Oggetto: Art.27- bis D.Lgs 152/2006 e s.m.i. Provvedimento Autorizzatorio Unico (PAU).
Scarico di acque reflue industriali in pubblica fognatura: parere espresso ai sensi dell'art. 30,
commi 1 e 3, delle NTA del PTA della Regione Marche (DAALR 145/2010).
Trasmissione parere n. 16/24 P

Codice scarico: SCIND00331
Ditta: **PICENAMBIENTE SPA**
Attività: *Trattamento chimico-fisico (D9)*
Impianto: Via Brodolini n. 8 San Benedetto del Tronto
Rete fognaria: Ditta allacciata alla pubblica fognatura comunale
Depuratore: DEPUR00198 SCAMB00065 Brodolini S. Benedetto del T.
Contratto di fornitura del SII: 2013C1443

Oggetto: Art.27- bis D.Lgs 152/2006 e s.m.i. Provvedimento Autorizzatorio Unico (PAU). Scarico di acque reflue industriali in pubblica fognatura: parere espresso ai sensi dell'art. 30, commi 1 e 3, delle NTA del PTA della Regione Marche (DAALR 145/2010).
Prescrizioni allegate al parere n. 16/24_P

KEYMAP DELL'IMPIANTO DI TRATTAMENTO RIFIUTI

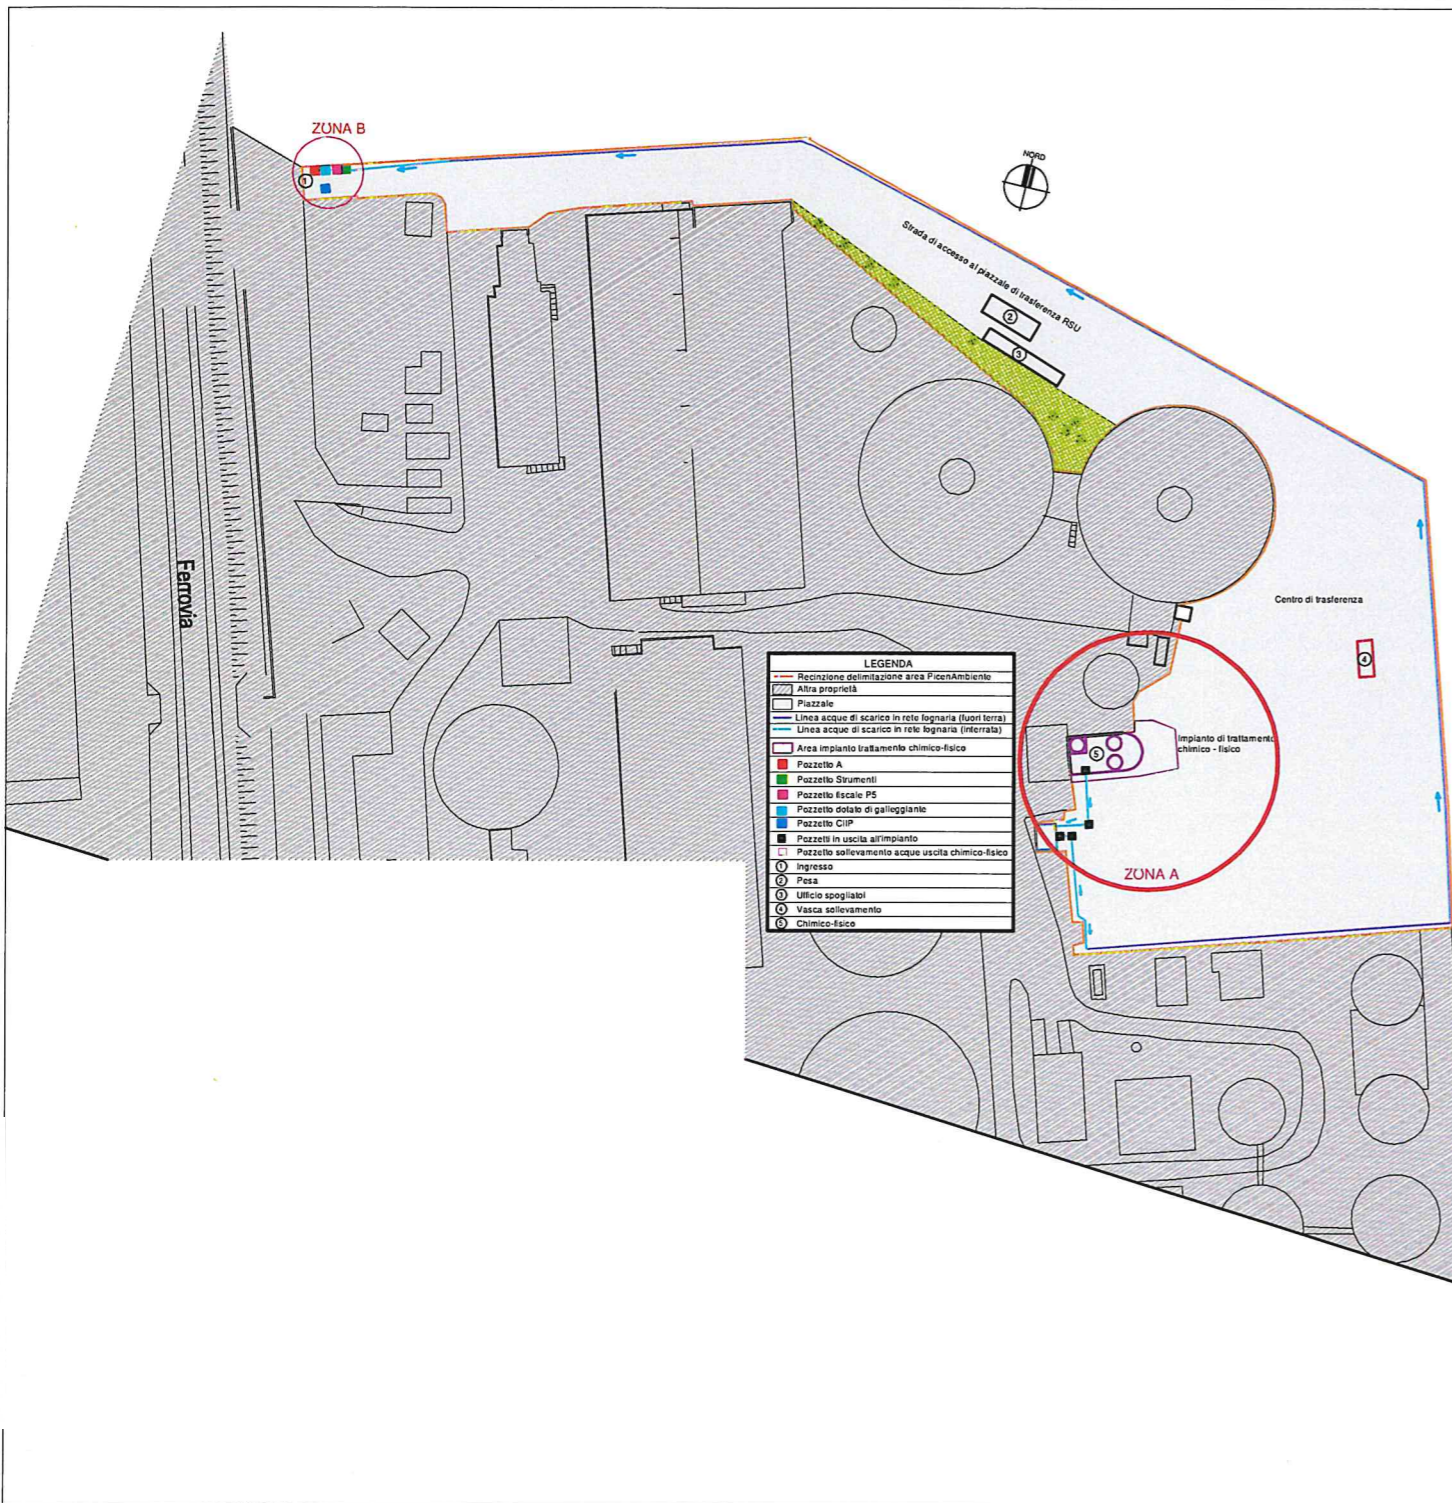
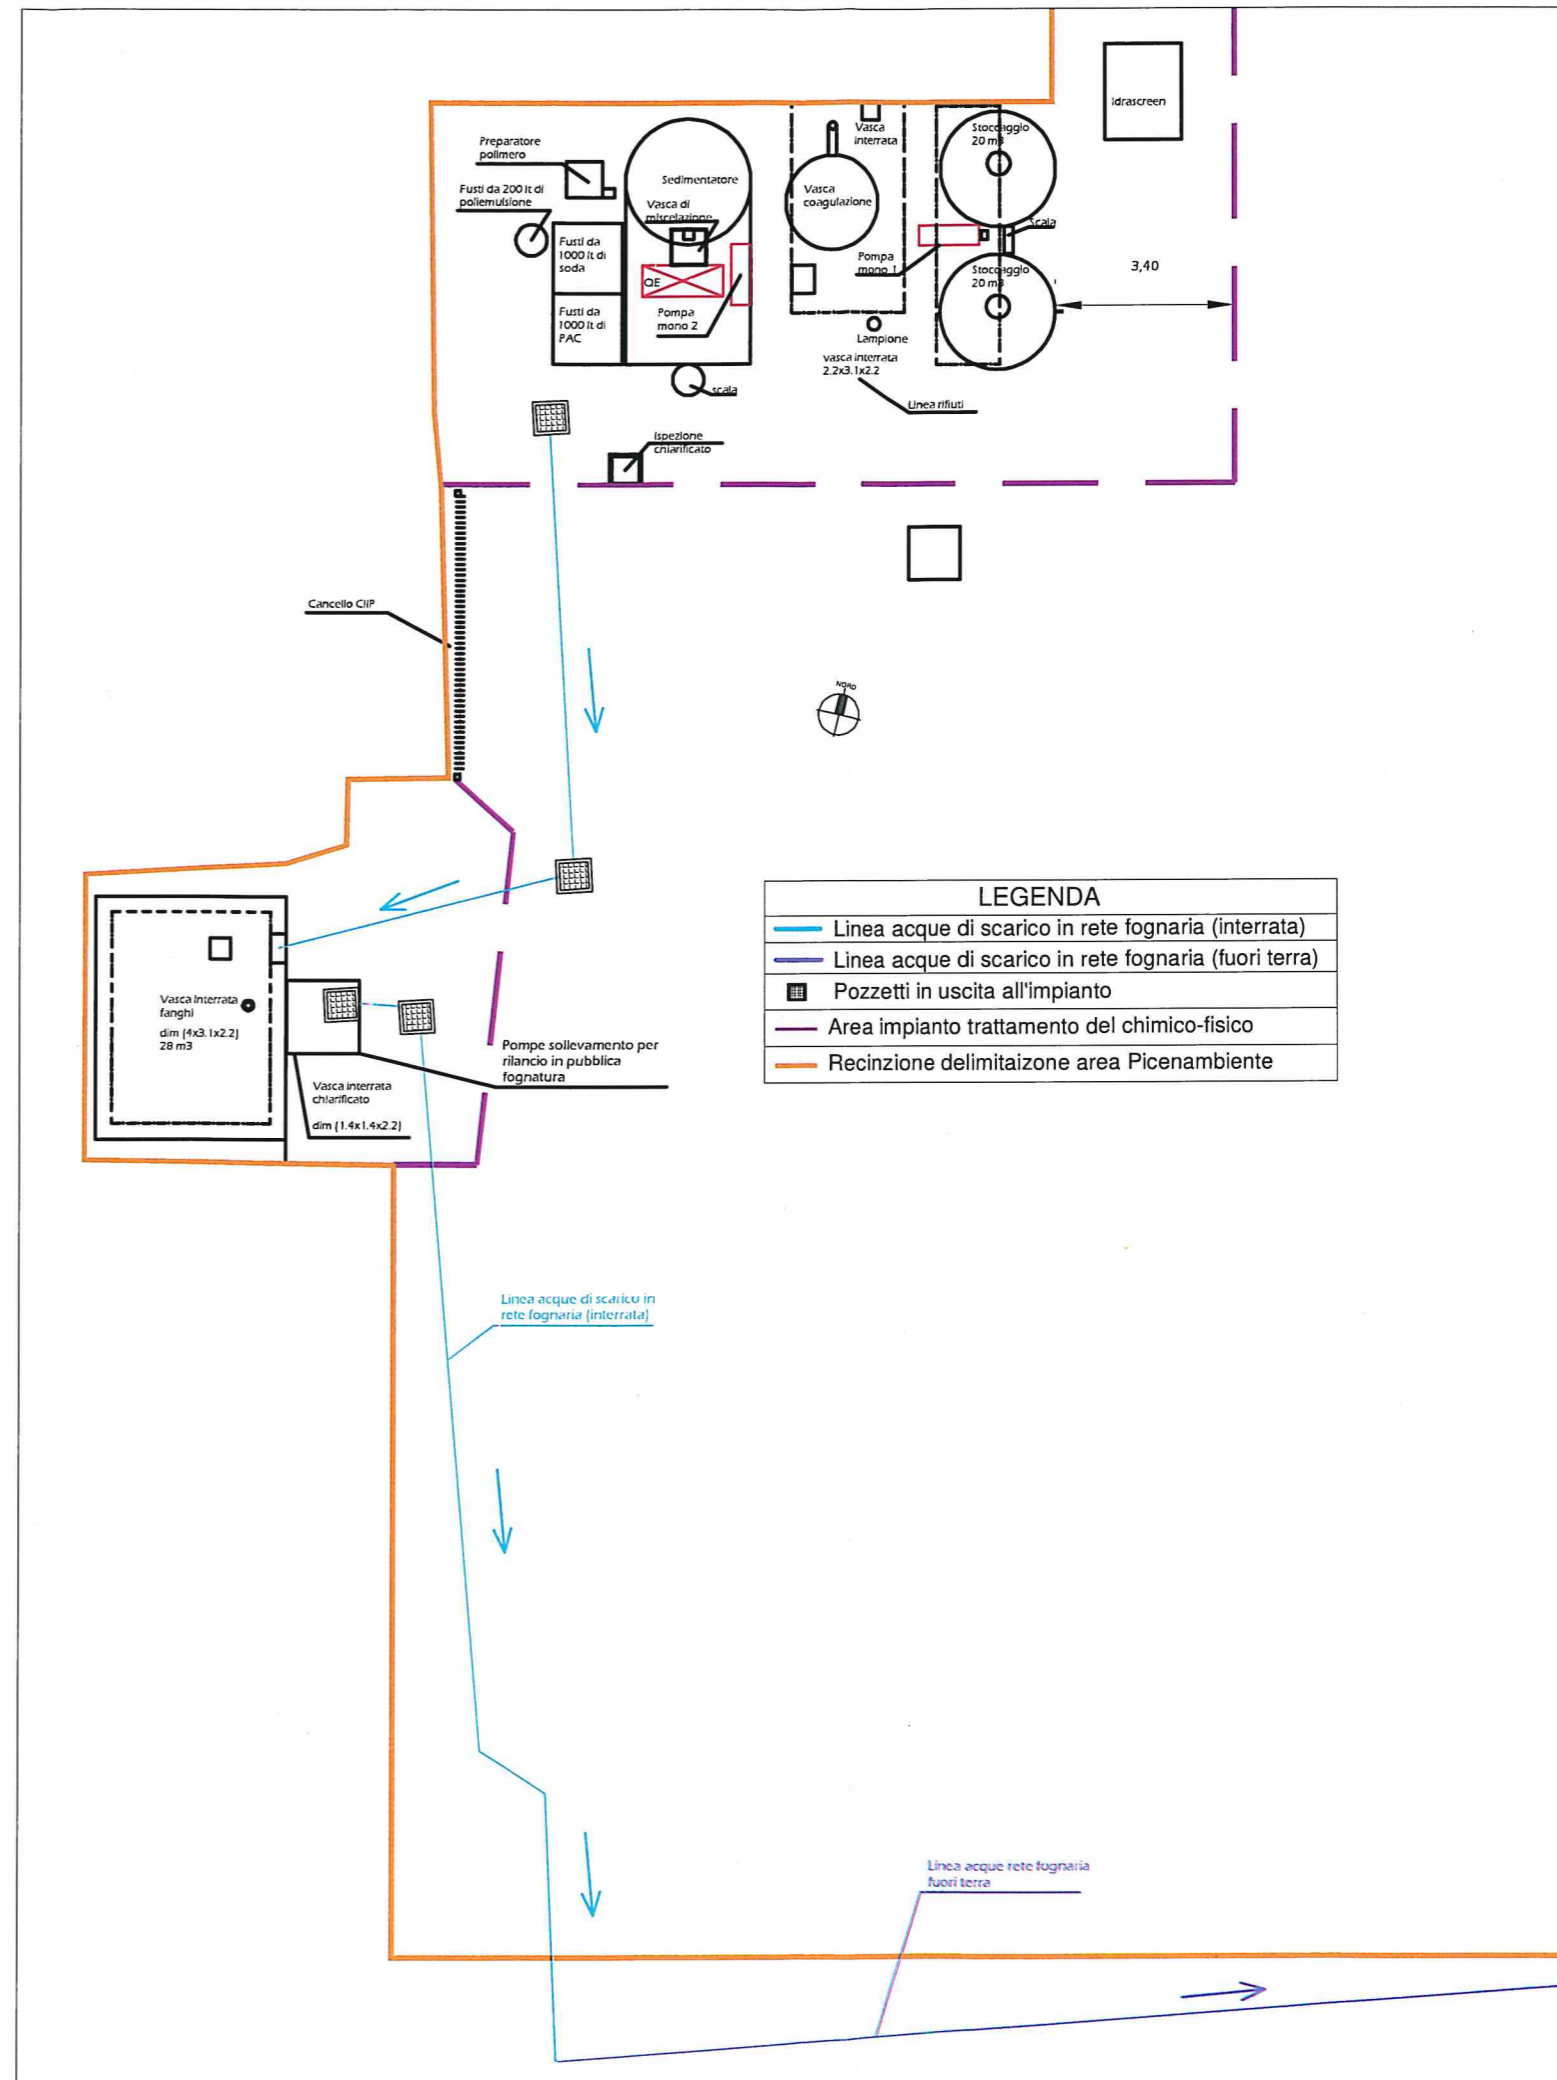
- a) I predetti limiti verranno controllati nel pozzetto 5 di ispezione S1, relativamente ai reflui industriali di scarico dell'attività in oggetto, indicato nella planimetria. Tale pozzetto di ispezione dovrà essere accessibile al personale di quest'azienda, o personale da essa incaricato, per eventuali controlli e prelievi, in ottemperanza alla normativa vigente;

- b) il pozzetto 5 di ispezione **S1**, di cui al punto a), è definito pozzetto fiscale dei reflui di scarico dell'attività e sarà il punto di controllo per eventuali verifiche dei limiti di emissione da parte delle Autorità competenti;

- f) la ditta dovrà mantenere perfettamente identificabile il pozzetto 5 di ispezione dello scarico industriale **S1** (acque di processo) con apposita segnaletica;

- g) la ditta dovrà mantenere perfettamente accessibili i pozzetti di ispezione interni allo stabilimento, con particolare riguardo al pozzetto di ispezione evidenziato nella planimetria allegata;
